Změnový list

Projekt: „Zajištění kapacity a kvality SV Pardubice“
Podprojekt 1 - III. Část Intenzifikace ÚV Hrobice

| Název změnového listu: | Změna střechy z kotvené na lepenou na přístavbě objektu SO 02 a změna provedení detailů na střechách objektu SO 02 |

| PŮDORYS STŘECHY | | | |

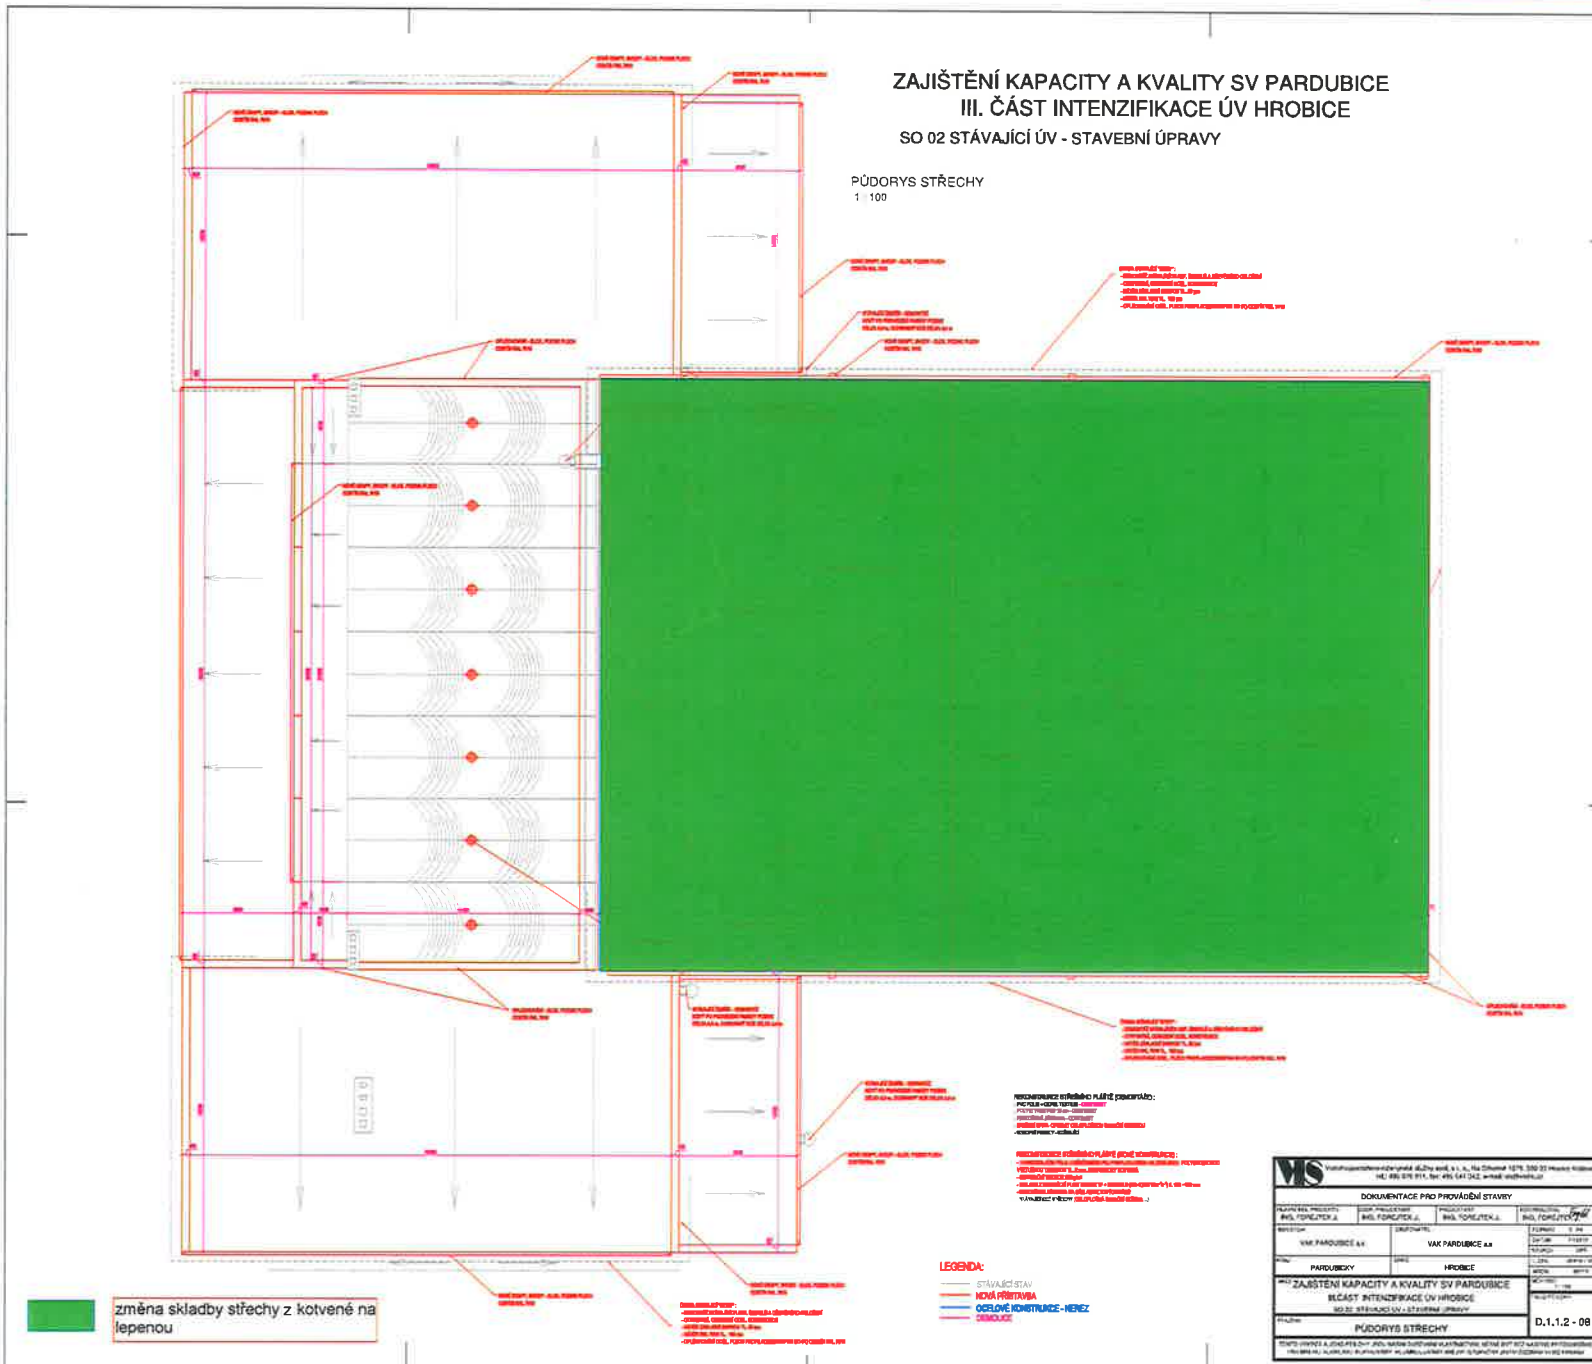
Bod 1 - Změna skladby střechy na přístavbě objektu SO 02 (z kotvené skladby na lepenou skladbu)

Z důvodu stávajícího stavu střešní nosné konstrukce na přístavbě objektu SO 02, zjištěného po demontáži stávajícího střešního pláště (nosná konstrukce nevhodná staticky ke kotvení střešní skladby), bylo nutné provést změnu skladby střechy z kotvené skladby na lepenou skladbu. Dále byly z výše uvedeného důvodu vypuštěny z realizace samonasávací větrací hlavice Lomanco a byla upravena trasa odvětrání GAU filtrů (odvětrání přes obvodovou stěnu, místo přes střechu).

Body 2 - změna v provedení detailů okapových hran a atik na střechách objektu SO 02 (vypuštění klempířských konstrukcí a nahrazení poplastovanými plechy a fóliovou hydroizolací, vč. doplnění tepelné izolace atik)

Z důvodu zvýšení funkčnosti, celistvosti a zlepšení tepelně-technických vlastností střešní skladby je na objektu SO 02 provedena změna v klempířských a tesařských konstrukcích (detail zakončení střechy na okapové a návětrné hraně, doplnění tepelné izolace atiky a nahrazení klempířských konstrukcí na atikách fóliovou krytinou).

atiky na střeše s oblouky

atika na střeše nad garáží

atika na střeše nad pěnídlem

okapová hrana

atiky na přístavbě SO 02

atiky na střeše nad novými laboratořemi

atiky na střeše nad kanceláři vedoucího úpravny

římsa nad
garážemi

**římsa pod
žlabem**

Body 1 změna skladby střechy na přístavbě objektu SO 02 (z kotvené skladby na lepenou skladbu). Vzhledem k provedeným zkouškám předpokládaného systému kotvení a nevyhovujícímu stavu stávajících prefabrikovaných panelů bylo nutné přehodnotit systém střešní izolace z kotveného na lepený.

Bod 2: změna v provedení detailů okapových hran a atik na střechách objektu SO 02 (vypuštění klempířských konstrukcí a nahrazení poplastovanými plechy a fóliovou hydroizolací, vč. doplnění tepelné izolace atik). Změnou je dosaženo lepších vlastností než v projektu uvažované řešení
